**Oggetto: [ID: 9804] Procedura di Valutazione di Impatto Ambientale ai sensi dell'art.23 del D.Lgs. 152/2006 relativa al progetto di un impianto agrivoltaico, denominato "Masseria Palombi", della potenza complessiva di 24,30 MWp, e delle relative opere di connessione alla RTN, da realizzarsi nel Comune di Nardò (LE).**

**Proponente: Grupotec Solar Italia 3 S.r.l. Controdeduzione Atto Dirigenziale N. 00240 del 24/05/2024 del Registro delle Determinazioni della AOO 089**

IMPIANTO AGRIVOLTAICO "MASSERIA PALOMBI"			
ID: 9804	Controdeduzioni	13.09.2024	Pagina 1 di 17

Regione Puglia Dipartimento Ambiente, Paesaggio e Qualità Urbana, Sezione Autorizzazioni Ambientali, Servizio VIA/VINCA - nota prot. n. 100328 del 30.05.2024

Figura 2. Profilo orografico con rappresentazione della linea di visuale (in giallo) tracciata da Torre Sant'Isidoro verso l'area di impianto, nella condizione di "scenario probabile" (Osservatore posto ai piedi del luogo di interesse).

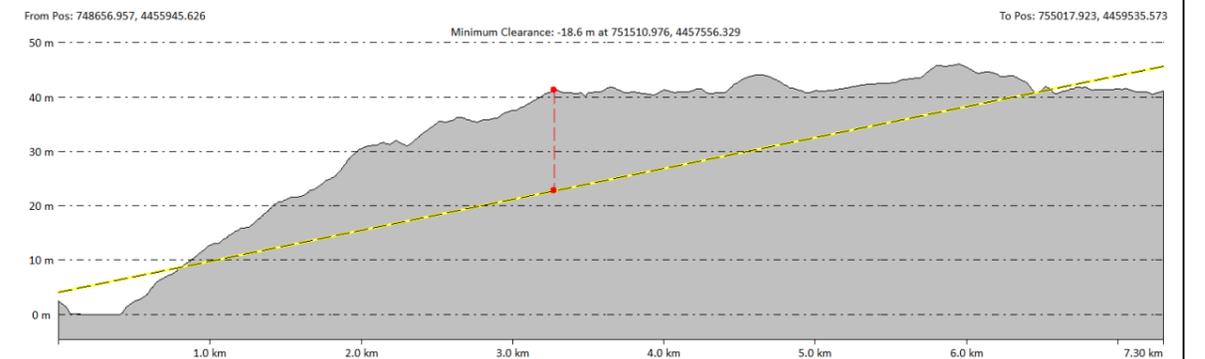
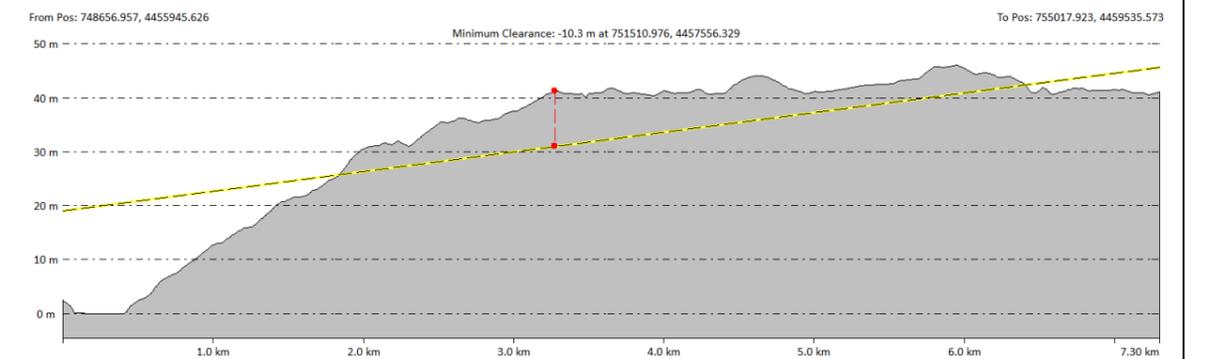
Entrando nel merito dei CONI VISUALI, a partire dal DM 10/09/2010 "Linee guida per l'autorizzazione degli impianti alimentati da fonti Rinnovabili", in cui al punto 17.1 è stato definito che "[...] Al fine di accelerare l'iter di autorizzazione alla costruzione e all'esercizio degli impianti alimentati da fonti rinnovabili, in attuazione delle disposizioni delle presenti linee guida, le Regioni e le Province autonome possono procedere alla indicazione di aree e siti non idonei alla installazione di specifiche tipologie di impianti secondo le modalità di cui al presente punto e sulla base dei criteri di cui all'Allegato 3", la Regione Puglia, in attuazione delle suddette Linee Guida, si è espressa con il R.R. n. 24 del 30/12/2010 "Linee Guida per l'autorizzazione degli impianti alimentati da fonti rinnovabili", recante la individuazione di aree e siti non idonei alla installazione di specifiche tipologie di impianti alimentati da fonti rinnovabili nel territorio della Regione Puglia" (e s.m.i. di cui al R.R. 29/2012).

Nello specifico l'Allegato 1 del Regolamento Regionale elenca, tra le aree non idonee all'installazione di FER, i CONI VISUALI. Il medesimo Allegato, ancorché non evidenzia specifici aspetti normativi ostativi alla realizzazione di impianti fotovoltaici, precisa che "[...] La presenza di grandi superfici a pannelli fotovoltaici che s'inseriscono in visuali di particolare rilevanza identitaria o storico-culturale può produrre una alterazione significativa dei valori paesaggistici presenti". Entrando nel merito della pianificazione regionale, i CONI VISUALI sono disciplinati dal Piano Paesaggistico Territoriale Regionale (PPTR), approvato con Delibera della Giunta Regionale n. 176 del 16/02/2015 e classificati tra gli "Ulteriori contesti" ai sensi dell'art. 143 comma 1 lett. e) del Codice (D.lgs. 42/2004).

**In entrambi gli scenari analizzati, benché aumenti dell'altezza del punto di osservazione, la differenza altimetrica tra i due punti analizzati (i.e. la torre si trova tra le quote di 1 e 3 m s.l.m., mentre l'area d'impianto si colloca tra le quote di 40 e 45 m s.l.m.) crea una barriera fisica tale da interrompere la continuità del campo visivo dalla costa verso l'entroterra, riducendo la profondità della visuale panoramica fino a nascondere del tutto la vista dell'area di impianto, che risulta, quindi, NON VISIBILE da Torre Sant'Isidoro".**

**In estrema sintesi si conclude che l'impianto in progetto non ricade all'interno di CONI VISUALI normati dall'art. 143 comma 1 lett. e) del D.lgs. 42/2004, ma entro fasce di intervisibilità, così come identificate da Linee Guida, finalizzate alla salvaguardia delle visuali del paesaggio da Torre Sant'Isidoro (Porto Selvaggio) che, nel caso del progetto in esame, non risultano interferite (accertata la differenza di quota tra la costa e l'entroterra tra i 30 e i 40 m).**

Figura 4. Sezione delle strutture energetiche poste a 55°.

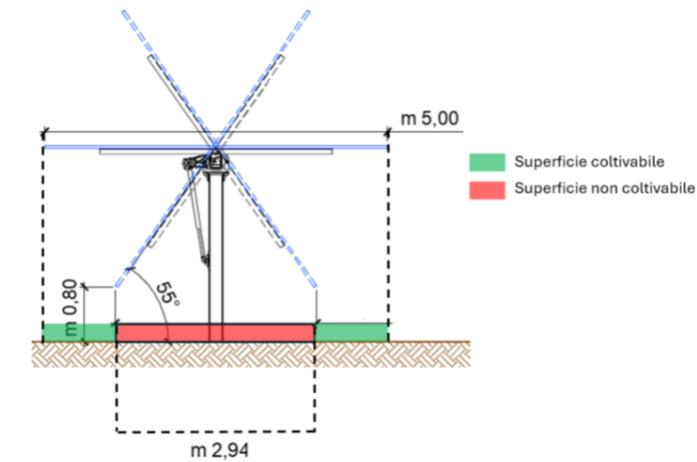
**Requisito A):** se l'impianto rientra nella definizione di "agrivoltaico": La superficie complessiva in disponibilità del proponente è pari a 58,07 ha, mentre la superficie di impianto recintata è pari a 37,18 ha ed è questa superficie da considerare *S totale* come dalle Linee Guida ("Superficie di un sistema agrivoltaico (*S totale*): area che comprende la superficie utilizzata per coltura e/o zootecnia e la superficie totale su cui insiste l'impianto agrivoltaico").

- A.1):  $S_{agricola} = 371.800 \text{ mq (Stotale)} - 106.769 \text{ mq (pannelli)} - 19.608 \text{ mq (viabilità, ecc)} = 245.423 \text{ mq}$   
 $S_{agricola} / S_{totale} = 245.423 \text{ mq} / 371.800 \text{ mq} = 0.660 = 66,00\% \leq 0,7 \cdot S_{totale}$  (non verificato)
- A.2):  $106.769 \text{ mq (pannelli)} / 371.800 \text{ mq (Stotale)} = 0.2871 = 28,71\% \leq 40\%$  (verificato)

I due parametri A.1) e A.2) non sono verificati contemporaneamente; quindi, l'impianto non può essere definito "Agrivoltaico".

In particolare, per il requisito A, si sottolinea che il calcolo proposto dal Dipartimento Ambiente, Paesaggio e Qualità Urbana - Sezione Autorizzazioni Ambientali considera come superficie proiettata l'area ottenuta moltiplicando la superficie del singolo modulo (2,70 m<sup>2</sup>) moltiplicata per il numero totale dei moduli (39520) ottenendo una superficie pari a 106.769 m<sup>2</sup>.

Tuttavia, in considerazione delle soluzioni tecnologiche adottate parte della superficie sottesa ai pannelli sarebbe da considerarsi superficie agricola (Cfr. Figura 4) dal momento in cui su quella superficie l'altezza minima (superiore a 0,80 m) risulta compatibile con lo sviluppo delle colture proposte (considerando, peraltro, che l'impiego di tracker eviterà zone di ombreggiamento concentrato nel tempo).

Figura 7. Sezione delle strutture impiegate per il progetto presentato

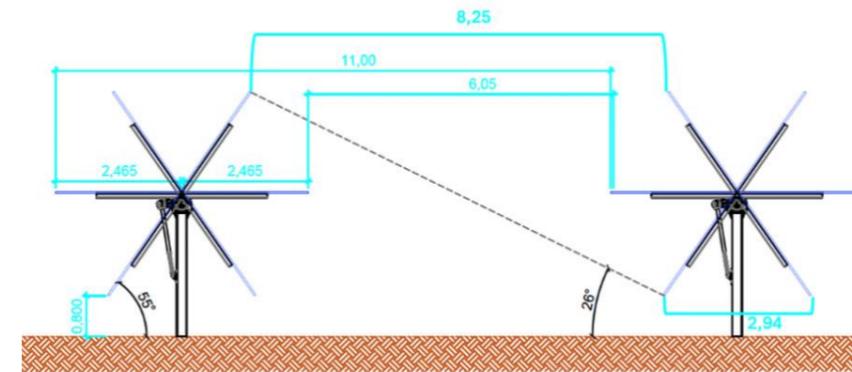
**Requisito B):** se il sistema agrivoltaico è esercito, nel corso della vita tecnica dell'impianto, in maniera da garantire la produzione sinergica di energia elettrica e prodotti agricoli → L'impianto contempla la continuità dell'attività agricola sul terreno oggetto dell'intervento in quanto non vi è cambio di indirizzo produttivo, estensivo cerealicolo, ma date le modeste larghezze delle fasce interfila, di 2,94 m, la produzione da attività agricola è di modesto valore economico, sicuramente presenta anche difficoltà di coltivazione e mietitrebbiatura meccanizzata, larghezza minima di 4,00 m. La produzione energetica non è collegata alla produzione agricola.

In risposta all'osservazione che vede nelle modeste larghezze delle fasce interfila un ostacolo alla produzione agricola, anche in merito alla difficoltà di coltivazione e mietitrebbiatura meccanizzata, si specifica che il valore del gap, pari a 2,94 m, indicato nel documento VIA\_09 è frutto di un refuso, avendo le strutture le caratteristiche rappresentate in (Figura 7).

Trattasi, infatti, di inseguitori solari monoassiali a doppia vela con moduli bifacciali, che ruotano sull'asse Est-Ovest seguendo l'andamento del sole montati su strutture metalliche di supporto disposte lungo l'asse Nord-Sud disposti su file parallele opportunamente distanziate tra loro con un interasse (distanza palo-palo, denominata "pitch") pari a m 11,00 per ridurre gli effetti degli ombreggiamenti, considerando che le strutture impiegate hanno una larghezza pari a m 5,00. L'altezza libera superiore è pari a m 4,81, mentre l'altezza libera inferiore è pari a m 0,80. Il nodo è posizionato a m 2,62 da terra. **Tale soluzione consente di avere, nel momento di massima apertura - Zenith solare - una fascia di larghezza di circa m 6,05 completamente libera dalla copertura dei pannelli tra le stringhe (di seguito denominata "gap").**

La tecnologia impiegata e la progettazione prevista non risultano, quindi, ostative al passaggio dei mezzi agricoli, come già evidenziato in precedenza (Figura 5); durante le operazioni agricole si potrà, infatti, sfruttare la possibilità di regolare l'inclinazione dei tracker, ottenendo, così, una fascia libera pari a 8,25 m, ampiamente sufficiente per le normali macchine agricole usate per la coltivazione di graminacee e leguminose da granella possono transitare senza ostacolo alcuno.
